DOCUMENTO DE RESPUESTA A LAS OBSERVACIONES FORMULADAS A LA INVITACIÓN PUBLICA

MC 07-2023

Objeto: ***"CONTRATAR LOS SERVICIOS DE SEÑALIZACIÓN - SEGURIDAD INDUSTRIAL".***

ABRIL 13 DE 2023

1. **CORTE Y DISEÑO DEL LOGO, FOTO DE REFERENCIA VINILO A INSTALAR**

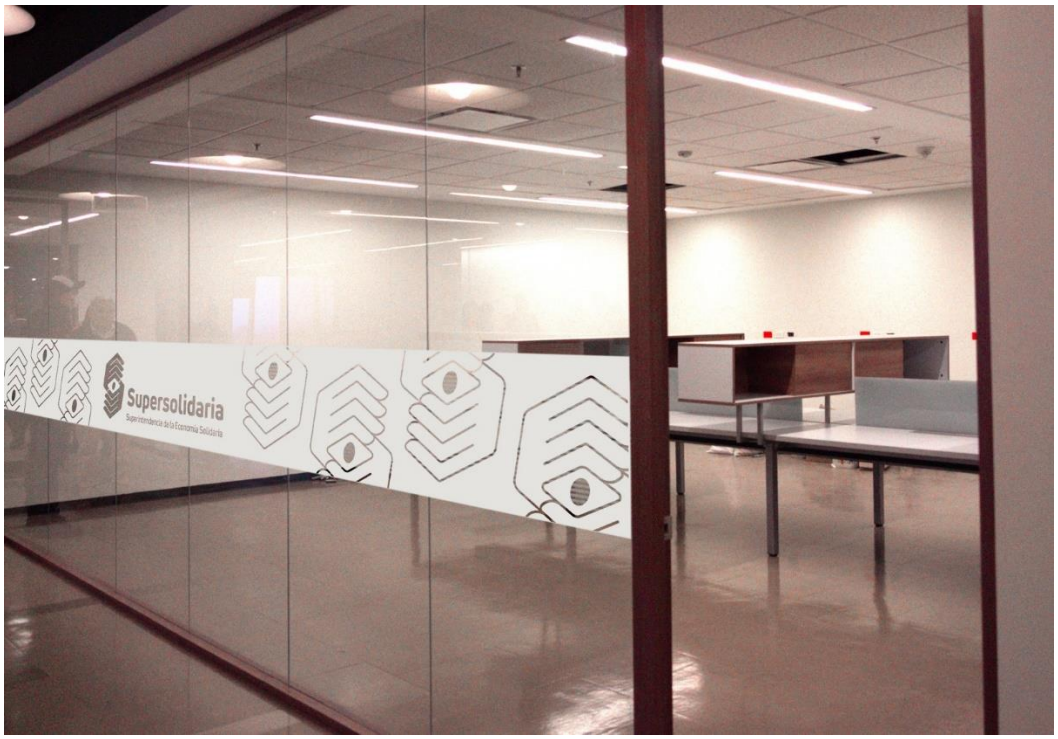
"Para las cenefas es posible aclarar que logo o corte tendría estas, si es posible enviar foto de referencia y foto del vinilo instalado actual para validar la desinstalación".

Es de recibo su observación, nos permitimos adjuntar foto referencia del corte y diseño del logo; el mismo, se sujeta a cambios dado que el logo de la entidad está en proceso de actualización y este cambio debe ser aprobado por parte de Ministerio de Hacienda y Crédito Público; así como de Presidencia de la República. De igual manera, se adjunta foto del vinilo instalado dentro de las instalaciones para su desinstalación:

Es importante destacar que son imágenes de referencia, susceptibles a cambios y/o modificaciones.

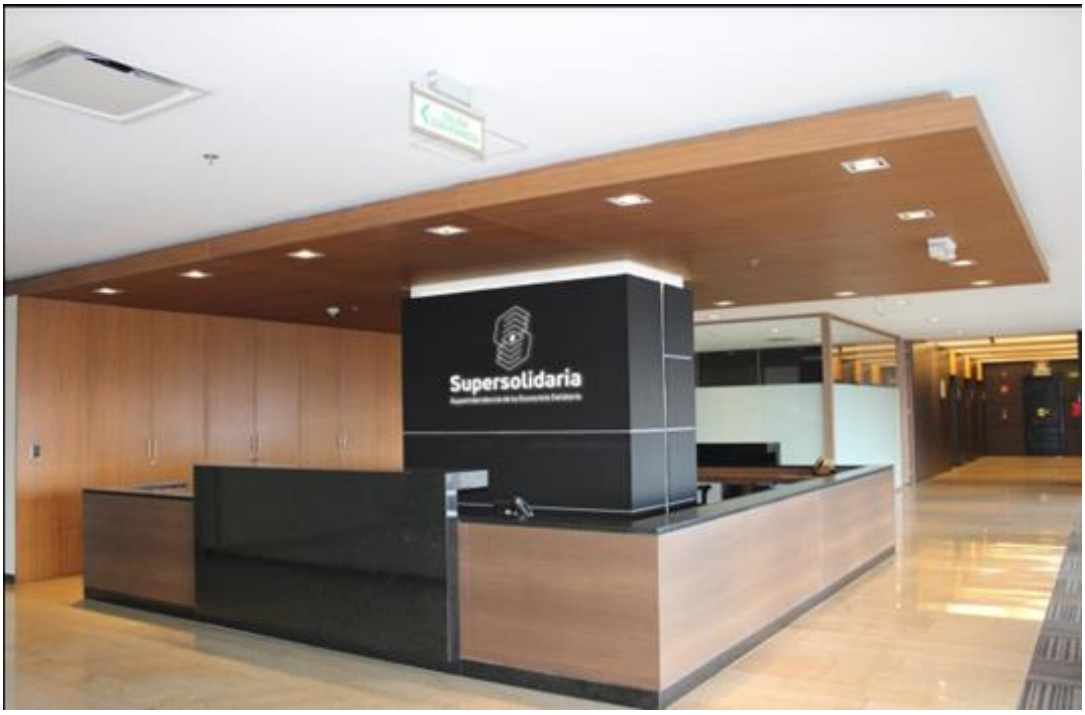
"*Para el letrero de la recepción, indicar el calibre del acrílico ya que existe desde 2 mm a 15 mm, por otro lado, indicar si es un aviso plano solo letras en acrílico o si es aviso en 3D, si es luminoso o sin luz y si es posible remitir la imagen de referencia que mencionan en el anexo técnico"*

Es de recibo su observación, nos permitimos aclarar las especificaciones en los siguientes términos; la misma se verá reflejada a través de adenda en el documento de anexo técnico en color azul:

1. En cuanto al Calibre del Acrílico se ha estimado entre 8 y 10 mm

2. **AVISO:** El tipo de aviso es en relieve; las letras cortadas como aplicaciones y luz indirecta

Es importante destacar que son imágenes de referencia, susceptibles a cambios y/o modificaciones
